INFORME URBANISTICO

(INFOUR2009UNSPEC48) WD2009

En relación con las solicitudes de instalación de aparatos de aire acondicionado en la fachada de los bloques de vivienda que conforman la Plaza tres de Abril.

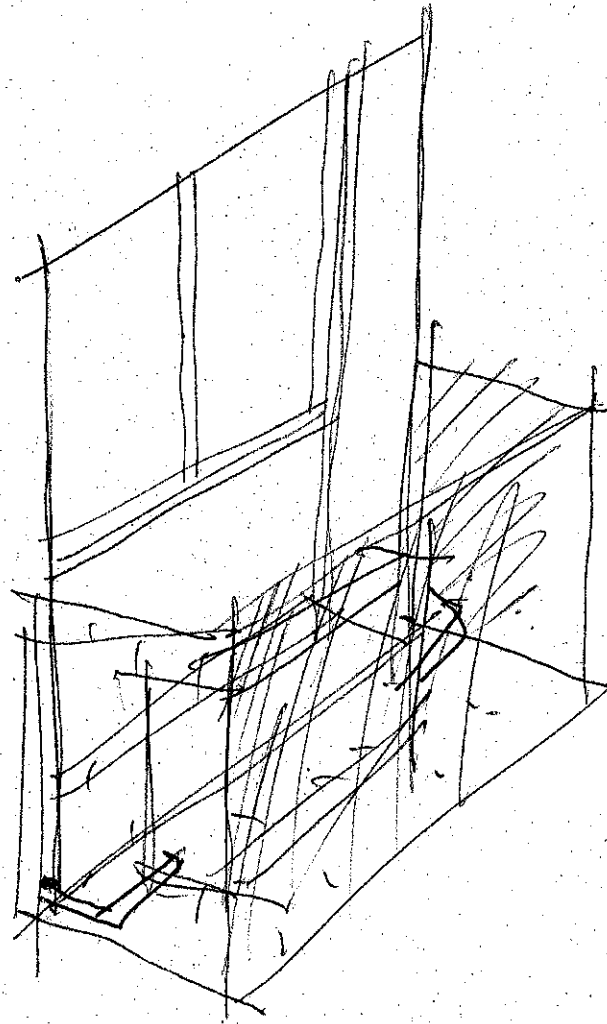
- Consiste en realizar un balcón con chapa perforada, similar a la existente en el edificio, lacado con el mismo RAL de color que la carpintería exterior, con un vuelo de 50 cm. con un ancho de 1,5 m. y una altura de 1 m. anclado a la fábrica de ladrillo y sujeto con una subestructura, con capacidad suficiente para albergar, soportar y ocultar la totalidad de las unidades condensadoras existentes en el mercado, con toda la instalación de desagüe, eléctrica y de gas realizada por el interior de la vivienda, de manera que cualquier vecino que lo necesite pueda instalarlo, con independencia del tamaño del hueco de ventana al que se conecte. El nivel de suelo del balcón será el mismo que el del suelo terminado del interior de la vivienda. La solución es independiente del tipo de ventana a que adose. Se podrá realizar el balcón individualmente o varios balcones al mismo tiempo, pero siempre un mismo modelo, en tamaño, materiales y color.
